Ministero dell' Ambiente e della Sicurezza Energetica

Commissione Tecnica di Verifica dell'Impatto Ambientale – VIA e VAS

Parere n. 375 del 9 gennaio 2023

Progetto:	<p style="text-align: center;"><i>Parere Tecnico</i></p> <p>Istanza di proroga dei termini di validità del decreto di compatibilità ambientale VIA/AIA D.M. n. 149 del 27.12.2019, relativo al progetto di coltivazione di gas metano "Offshore Ibleo - Campi gas Argo e Cassiopea".</p> <p style="text-align: center;">ID_VIP 8698</p>
Richiedente	D.G. CRESS
Proponente:	Società Eni Mediterranea Idrocarburi S.p.A.

Figura 5. Posizionamento dei SIC marittimi Gela 1 e Gela 2 rispetto al Campo Argo & Cassiopea

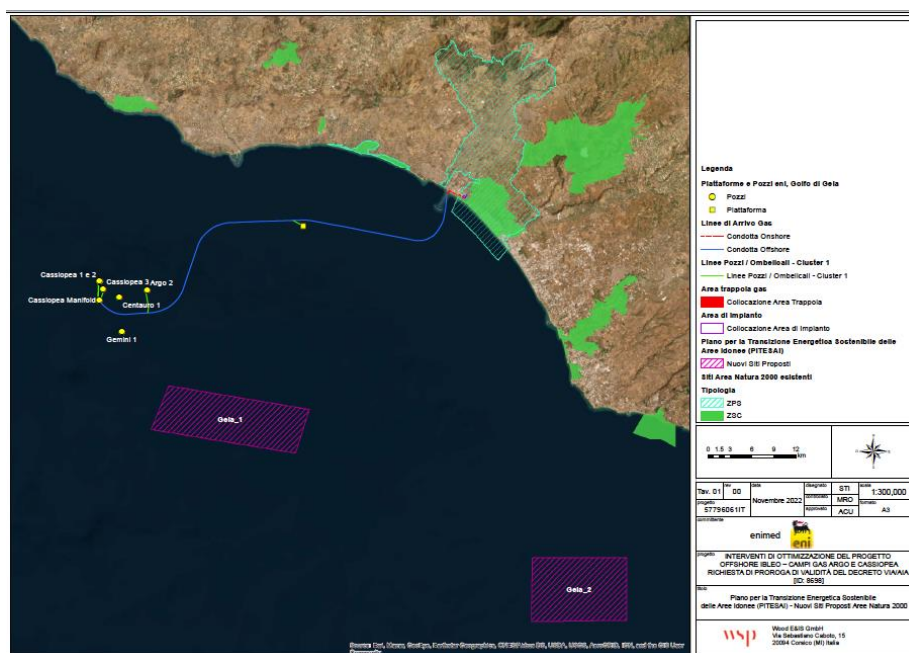
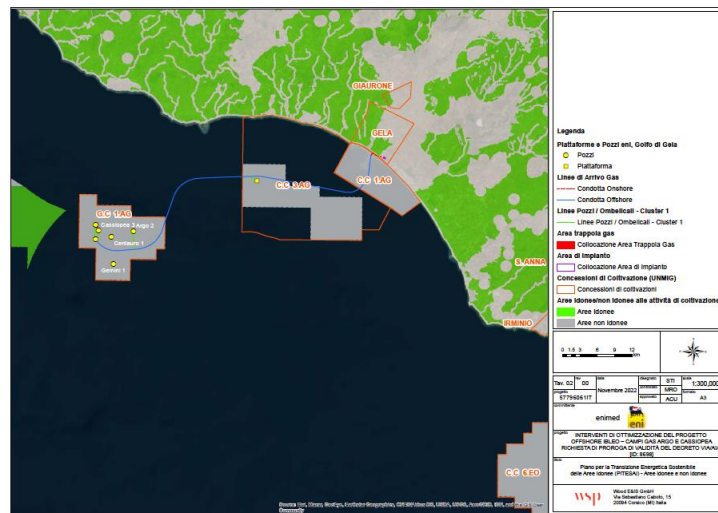
- Nel materiale integrativo depositato il 22/11/2022 il Proponente presenta una adeguata cartografia a scala di maggior dettaglio del contesto dello sviluppo del progetto in relazione all'adozione del PiTESAI e indicazioni in relazione agli obiettivi di conservazione delle Aree Natura 2000 esistenti e da istituire del piano di gestione e delle misure di conservazione della R.N.O. Biviere Macconi di Gela.
- Il Proponente rappresenta che le nuove aree da istituire alla luce delle indicazioni del PiTESAI, sono i SIC esclusivamente marittimi denominati "Gela 1" e "Gela 2", ubicati a distanze superiori ai 10 km dalle aree di intervento più prossime (Gemini 1) (Figure 5 e 6).

Figura 6. Il poligono blu rappresenta l'area di studio della ricerca di Palano et al., 2020; la sismicità strumentale copre il periodo temporale 1966-2018, quella storica il periodo temporale 1578-1965.

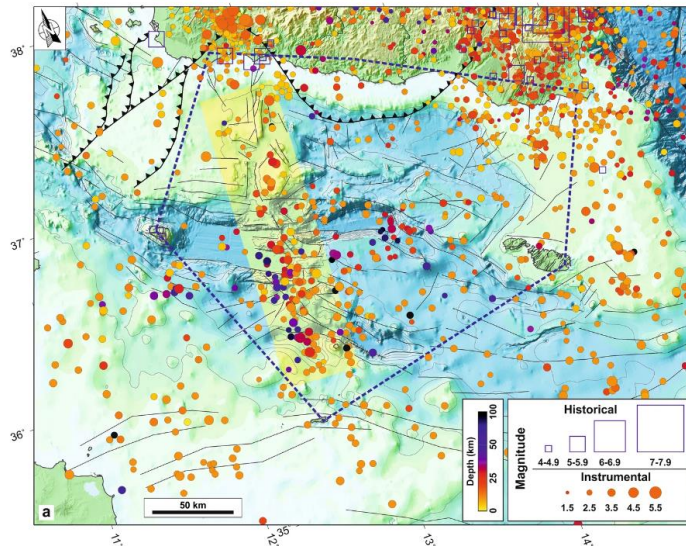
- L'area del Canale di Sicilia è caratterizzata da una complessa deformazione crostale nonché da attività tettonica e sismica come documentato da recenti ricerche (Palano *et al.*, Scientific Reports, 2020; <https://doi.org/10.1038/s41598-020-78063-1>) che hanno combinato dati sismologici, geodetici, profili sismici e mappe di gravità; tale analisi permette di valutare nuovi scenari per la caratterizzazione del rischio sismico dell'area, tenuto conto che il primo parere di compatibilità ambientale è datato al 2013 (Figura 6).

- Il Proponente a partire dai contenuti del parere CTVA 1263 del 21 giugno 2013 non ha presentato un approfondimento delle relazioni tra subsidenza indotta dalle attività estrattive e situazione sismotettonica dell'area alla luce delle più recenti ricerche scientifiche. In tale parere si riporta che “il cono di subsidenza indotto dalla coltivazione del giacimento dovrebbe estendersi per circa 58 km in direzione NO-SE e per circa 26 km in senso NE-SO, dopo 27 anni dalla fine della produzione, mantenendosi oltre i 12 km lontano dalla costa, in acque profonde tra i 150 e i 750 m circa”. In tale parere viene inoltre brevemente accennato al rischio vulcanico (Appendice 14 del 1/09/2011), considerato basso, ma non vi sono considerazioni sul rischio sismico e sul correlato rischio di incidenti.
